Achtergevel
Geplande toestand

Tenderstraat 16
9000 Gent

plan
20/21

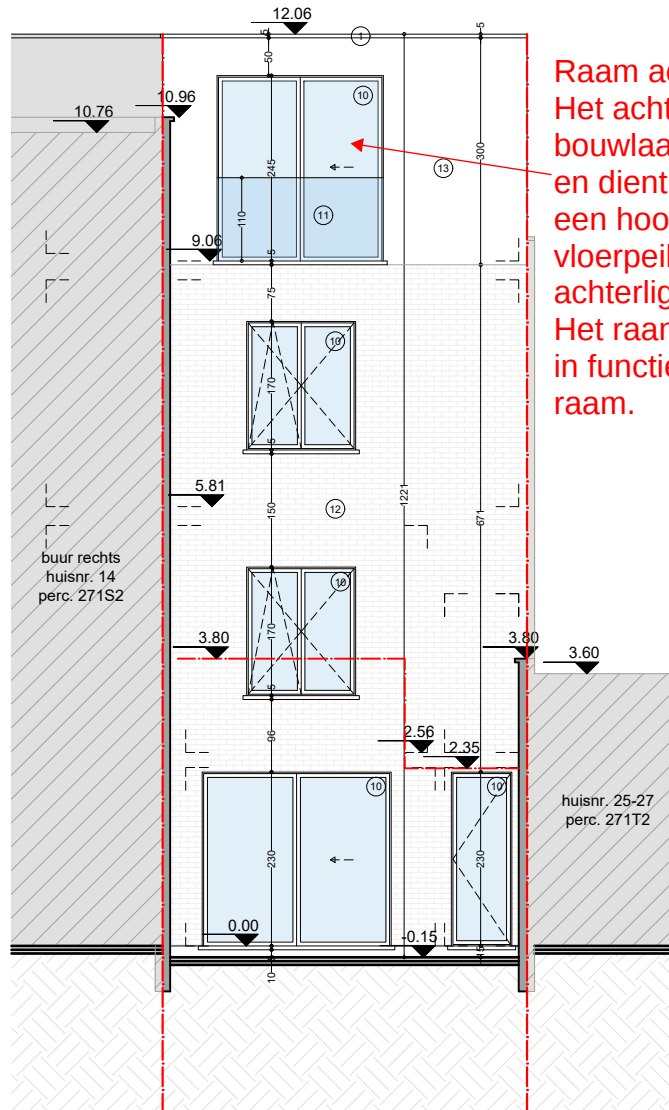
ZIE BIJZONDERE VOORWAARDE(N)

Raam achtergevel 4e verdieping:
Het achterste raam van de 4e bouwlaag mag geen schuifraam zijn en dient geblindeerd te worden tot op een hoogte van 1,90 m boven het vloerpeil, dit om inkijk te op de achterliggende percelen te vermijden. Het raam kan wel openklapbaar zijn, in functie van het onderhoud van dit raam.
